SUPERINTENDENCIA DE INDUSTRIA Y COMERCIO			
RAD:	13-124628- -5	FECHA:	2014-07-03 15:41:02
DEP:	2020 DIRECCION DE NUEVAS CREACIONES	EVE:	378 FASE NACIONAL INCLUIDO CAPITULO I
TRA:	11 PCT-PATENTE DE INVENCION CAPITULOS I Y II	FOLIOS:	7
ACT:	519 PRESENTACION

Patente de Invención	X			Patente de Modelo de Utilidad	
Vía Nacional					
Vía PCT (Fase Nacional)	X	Capítulo I	X	Capítulo II	
No. Solicitud Internacional	PCT/US2011/066185				
Fecha de Presentación Internacional	20/12/2011

Título de la solicitud: "Sistema y método para posicionar un ensamble de fondo de pozo en un pozo horizontal" (Pág. 1, radicado N° 13-124628-0000).

Fig. 1A y 1B - D1 (US 2008/0236819)

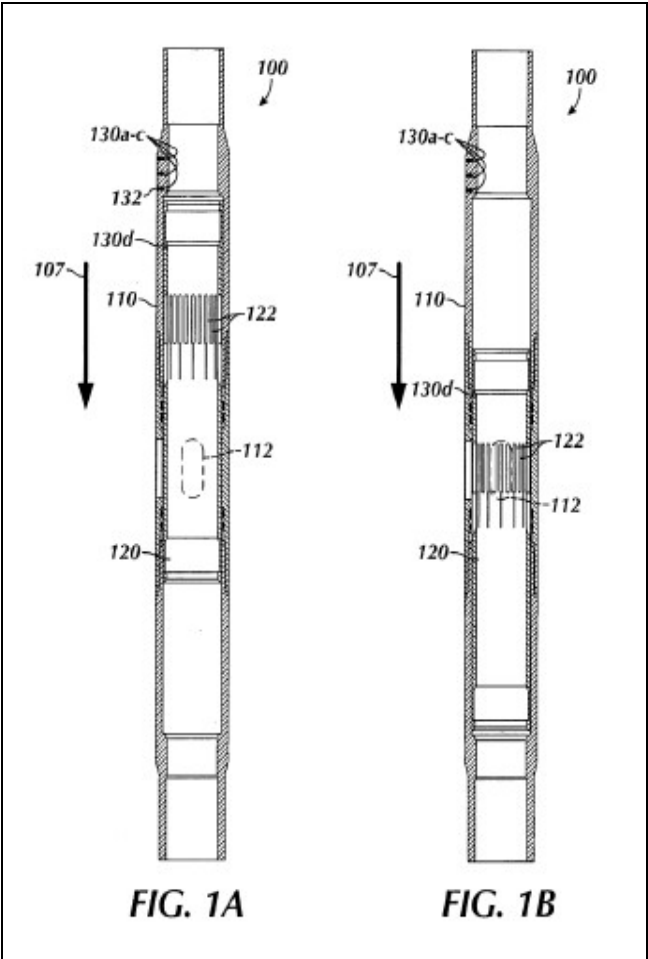
Características esenciales	D1	D2
Un sistema de terminación de recinto de pozo para un pozo horizontal, el sistema comprende:	Se dan a conocer una variedad de herramientas de fondo de pozo (Pág. 1, Párr. 4).	Un aparato para la localización de una herramienta en un pozo que comprende:
una carcasa que tiene por lo menos un puerto a través del que la carcasa permite comunicación fluida desde un interior de la carcasa hasta un exterior de la carcasa, el puerto se adapta para ser abierto selectivamente para permitir dicha comunicación fluida y cerrado para evitar dicha comunicación fluida;	En algunas formas de realización, la herramienta es un manguito deslizante que tiene uno o más imanes fijados a una carcasa exterior y uno o más imanes fijados a una pieza de inserción. Un localizador de collarín de la carcasa (CCL) u otro instrumento se puede utilizar para detectar las posiciones relativas de los imanes de la carcasa y los imanes de la pieza de inserción. La posición relativa de los imanes a continuación, se puede utilizar para determinar la posición de la pieza de inserción dentro de la carcasa, y por lo tanto si el manguito deslizante está en la condición abierta o cerrada. En otras formas de realización, en lugar de los imanes, otros indicadores de posición o dispositivos de señalización inductor pueden ser utilizados. (Pág. 1, Párr. 4, Fig. 1A y 1B).	No mencionado

La diferencia entre la invención, definida en la reivindicación 1 y el sistema de D1 consiste en que este último no hace referencia a varios tramos de tubería acoplados y que cada acoplamiento pueda incluir un CCL.

Fig. 5 - D2 (US 2006/0081380)

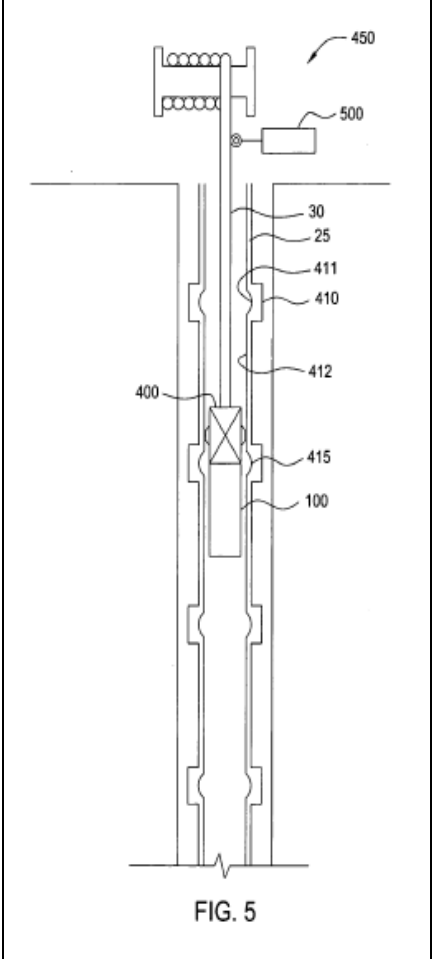
un primer acoplamiento conectado un primer extremo de un primer tramo corto de tubería, el primer acoplamiento tiene un nicho adaptado para enganchar un trinquete de ubicación de un localizador de collar de tubería de revestimiento (CLL) conectado a la tubería continua;	No mencionado	Una carcasa de acoplamiento (410), como se muestra en la figura 5, típicamente están conectadas mediante roscas, pero las conexiones también se pueden soldar. En cada uno de los acoplamientos de la carcasa (410) hay un segmento irregular (415) en el interior de la carcasa (25). Un registro de la carcasa se

un segundo acoplamiento conectado a un segundo extremo del primer tramo corto de tubería y conectado a un primer extremo de la carcasa, el segundo acoplamiento tiene un nicho adaptado para enganchar el trinquete de ubicación del CCL conectado a la tubería continua;	No mencionado	mantiene a menudo durante la ejecución de secuencias de tubería en el pozo. Un registro de carcasa se mantiene mediante la medición de la longitud de cada junta del tubo antes del acoplamiento a la secuencia de la cubierta (25). Esta distancia se registra, y el número de juntas de tuberías conectadas a la secuencia de la cubierta (25) se registran a medida que se ponen en marcha. Por lo tanto, un registro preciso de la cantidad y longitud de las uniones de tubos que componen la secuencia de la cubierta (25) se mantiene en el registro de carcasa (Pág. 3, Párr. 48, y Fig. 5).
un tercer acoplamiento conectado a un segundo extremo de la carcasa, el tercer acoplamiento tiene un nicho adaptado para enganchar el trinquete de ubicación del CLL conectado a la tubería continua.	No mencionado	El localizador comprende un collar con uno o más salientes para acoplarse con el diámetro interior de la carcasa (Pág. 5, reivindicación 15).

La diferencia entre la invención, definida en la reivindicación 1 y el sistema de D2 consiste en que este no divulga una carcasa con un puerto de comunicación fluido entre el interior y el exterior de la carcasa y que pueda estar en posición abierto o cerrado.

Sin embargo, la utilización de sensores y piezas especiales ubicadas en los acoples entre tramos de tubería para aumentar la precisión en la ubicación de herramientas de fondo de pozo, ya está divulgada en el documento D2 que se refiere a un sistema que incluye en cada uno de los acoplamientos de la carcasa (410) hay un segmento irregular (415) en el interior de la carcasa (25), y la figura 5 muestra una sección de pozo conformada por cuatro tramos de tubería iguales, unidos mediante acoples y donde cada uno está configurado para enviar información acerca de la ubicación de la herramienta de fondo de pozo (Pág. 3, Párr. 48, y Fig. 5).

➤ Reivindicación 6: Una carcasa de acoplamiento (410), como se muestra en la figura 5, típicamente están conectadas mediante roscas, (Pág. 3, Párr. 48, y Fig. 5).
